SERVICE INFO

LuK RepSet® 621 3027 09 / 33 / 34、621 3045 09 / 33、621 3050 09 / 33 の組立説明書

メーカー：オペル、ボックスホール

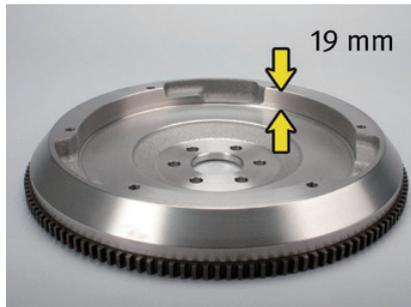
画像 1：OE No. 90536140 / 616169、
周囲に刻み目なし、フライホイールの深さ 19mm

画像 2：OE No. 93186460 / 5616016、
周囲に刻み目あり、フライホイールの深さ 21.6mm

そのため、自動車メーカーは 2007 年 5 月から仕様変更されたクラッチとフライホイールを標準として取り付けています。その結果、フライホイールの深さが 19mm から 21.6mm に変更されました。

フライホイールの特性の違いを画像 1 と 2 に示します。

フライホイールによって、以下のクラッチセットを使用する必要があります。
